LuK INFO TECHNIQUE

Etanchéité modifiée de la douille de guidage

Boîte de vitesses : MQ 250

Référence : 414 0024 10

Image 1 : Douille de guidage Réf. 414 0024 10 avec joint d'étanchéité séparé

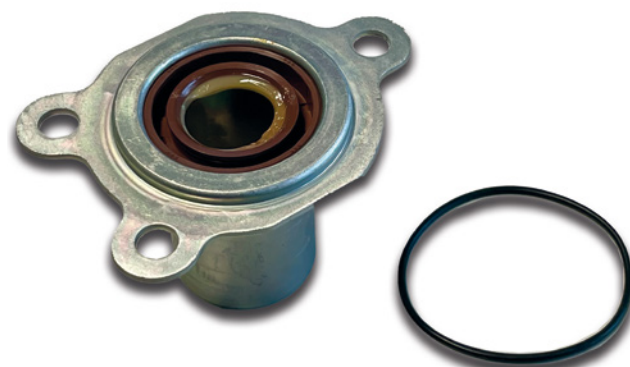
Le système d'étanchéité de la douille de guidage pour la boîte de vitesses MQ 250 du groupe VW a été modifié. Auparavant, la douille de guidage était fournie avec un joint d'étanchéité collé de manière permanente. Cette version n'est plus produite. Elle sera remplacée par une nouvelle variante.

Dans la nouvelle version (image 1), le joint d'étanchéité est fourni séparément. Le joint d'étanchéité doit être installé sur la partie de la boîte de vitesses de la douille de guidage avant l'installation. Il est interdit d'utiliser un produit d'étanchéité supplémentaire.

Les anciennes douilles de guidage de l'ancienne version sont conformes aux spécifications techniques et peuvent être utilisées sans aucun problème.
